Ozone-170

Необходимо выполнить:

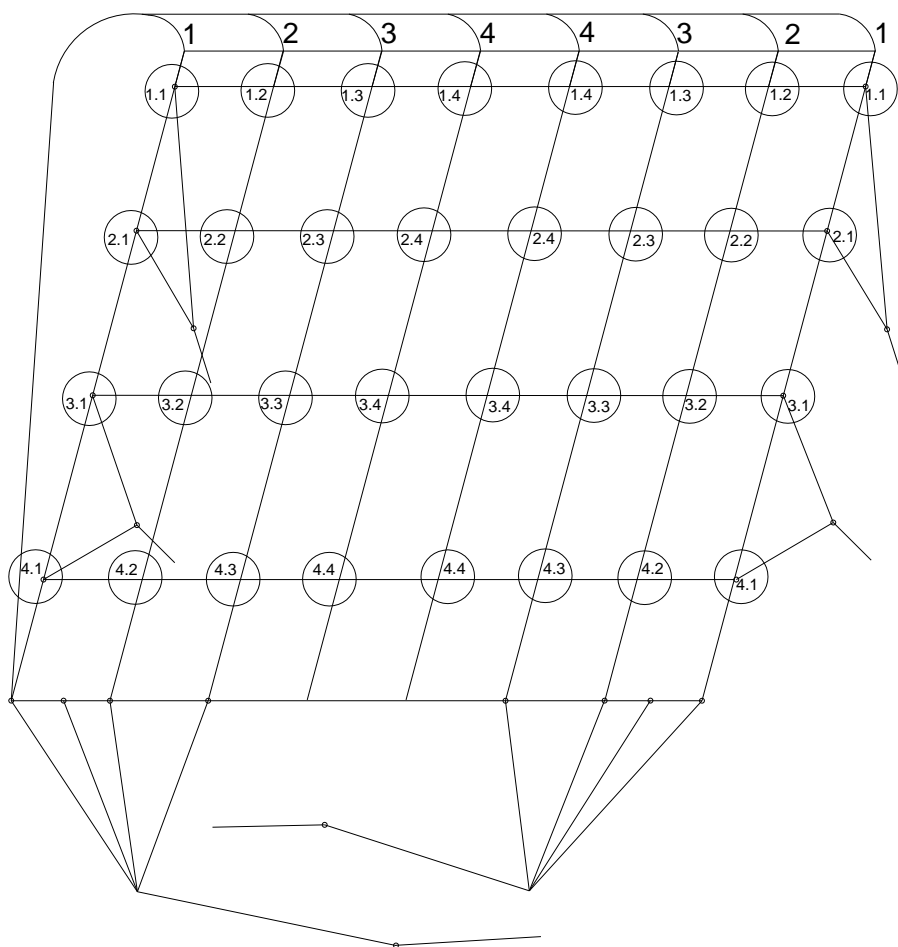
- Ряд 1 Стропа № 1.4 - уменьшить у свободных концов (- 15 мм);
 1.3 - уменьшить у свободных концов (- 15 мм);
 1.2 - уменьшить у свободных концов (- 15 мм);
- Ряд 2 Стропа № 2.4 - увеличить у развилки (+ 10 мм);
 2.3 - увеличить у развилки (+ 10 мм);
 2.2 - увеличить у развилки (+ 10 мм);
 2.1 - увеличить у развилки (+ 10 мм);
- Ряд 4 Стропа № 4.4 - уменьшить у развилки (- 25 мм);
 4.3 - уменьшить у развилки (- 25 мм);
 4.2 - уменьшить у развилки (- 25 мм);

$1.4 - 2.4 = 80 \text{ мм}$	$1.4 - 3.4 = 255 \text{ мм}$	$3.4 - 4.4 = 245 \text{ мм}$
$1.3 - 2.3 = 80 \text{ мм}$	$1.3 - 3.3 = 255 \text{ мм}$	$3.3 - 4.3 = 245 \text{ мм}$
$1.2 - 2.2 = 80 \text{ мм}$	$1.2 - 3.2 = 255 \text{ мм}$	$3.2 - 4.2 = 245 \text{ мм}$
$1.1 - 2.1 = 80 \text{ мм}$	$1.1 - 3.1 = 260 \text{ мм}$	$3.1 - 4.1 = 280 \text{ мм}$
